FORMULARZ AUDYTU BRD		Arkusz 1
Audytor	Joanna Wachnicka	
Data, Godzina	16.06.2017 08:51	
Pogoda	Zachmurzenie: Częściowe

METRYKA WEDŁUG INWENTARYZACJI			
NR PRZEJŚCIA	339		
DZIELNICA	Mokotów	KATEGORIA	powiatowa
ULICA	Jana Pawła Woronicza	LICZBA PASÓW	4
SKRZYŻOWANIE ZJAZD	Woronicza 29		
OPIS	przez Woronicza

FORMULARZ AUDYTU BRD		Arkusz 2
NR PRZEJŚCIA	339

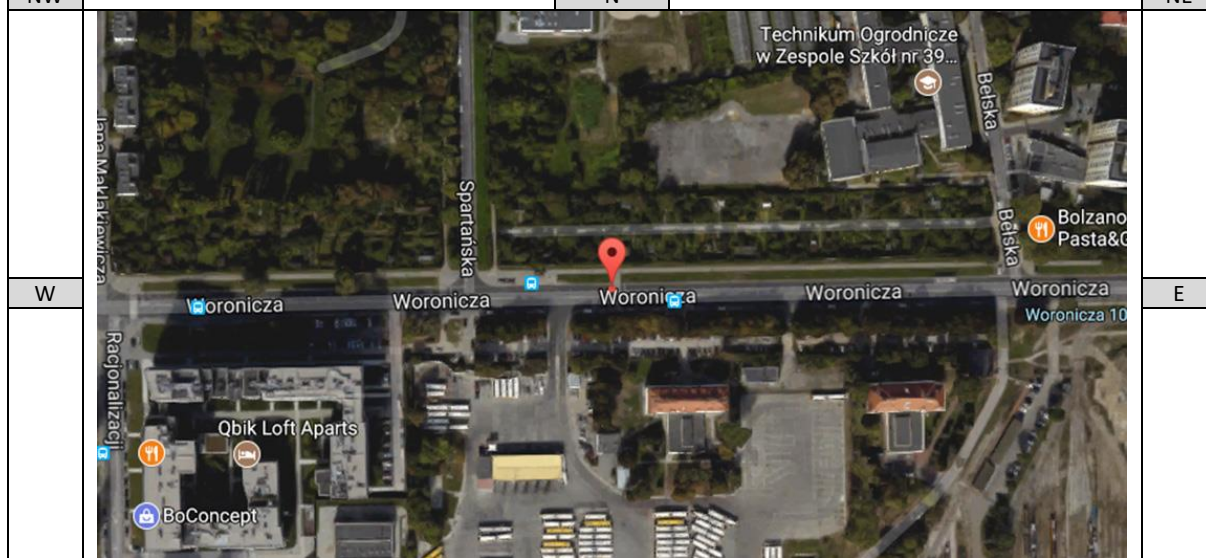
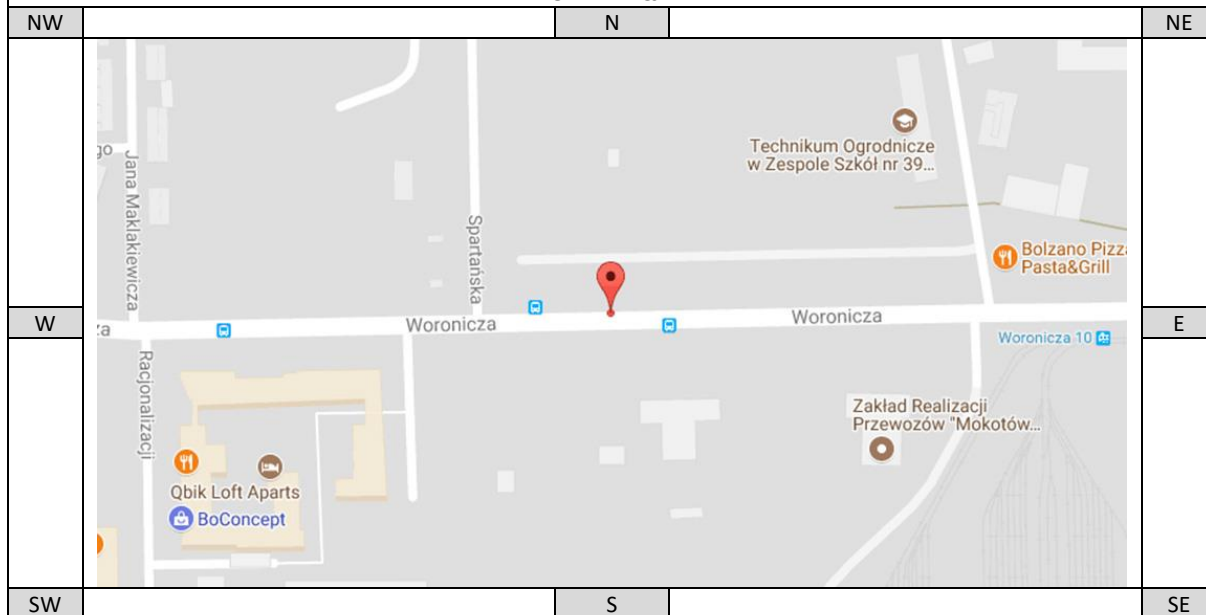
Podstawowym problemem tego przejścia jest jego zbyt duża długość. Pieszy podczas przekraczania jezdni musi przejść przez 4 pasy (po dwa w przeciwnych kierunkach) czyli łącznie 13 metrów. Jednocześnie ulica, na której znajduje się przejście, przebiega na odcinku prostym na długim odcinku. Powoduje to rozwijanie przez kierowców bardzo dużych prędkości. Mimo dobrej widoczności pieszego i pojazdów, kierowcy nie zwalniają na dojeździe do przejścia i piesi nie decydują się przekraczać przejścia lub przez nie niemalże przebiegają. Taka sytuacja jest niedopuszczalna ponieważ może doprowadzić do wypadku. Zaobserwowane prędkości pojazdów przejeżdżających przez przejście były dużo większe od 50 km/h w związku z czym najechanie na pieszego w tym miejscu grozi wypadkiem śmiertelnym lub bardzo ciężkim w skutkach dla pieszego.

Oceniono, że w obszarze przejścia występuje znaczna prędkość pojazdów. W przypadku zdarzenia z udziałem pieszych może to prowadzić do bardzo groźnych skutków.

Na jezdni przed przejściem w kierunku wschodnim znajduje się przystanek autobusowy. Autobus w momencie postoju na przystanku zasłania widoczność kierowcy zbliżającemu się od strony wschodniej do przejścia. Pieszy chcący wejść na przejście również nie może dobrze ocenić sytuacji ponieważ autobus zasłania jemu widoczność.

Zaleca się skrócenie przejścia dla pieszych poprzez wykonanie azyli dla pieszych, wraz z wykonaniem urządzeń wymuszających na kierowcach redukcję prędkości. Jednocześnie zaleca się instalację sygnalizacji świetlnej w celu zapewnienia pieszym bezpiecznego przejścia na drugą stronę. Dzięki temu kierowcy będą się musieli zatrzymać przed przejściem, a piesi komfortowo przejdą na drugą stronę ulicy.

Należy zastosować środki fizyczne i nadzoru nad prędkością zmuszające kierujących do poruszania się z prędkością 30 km/h lub/i zainstalować sygnalizację świetlną.

Zaleca się wybudowanie zatoki autobusowej w tym miejscu.
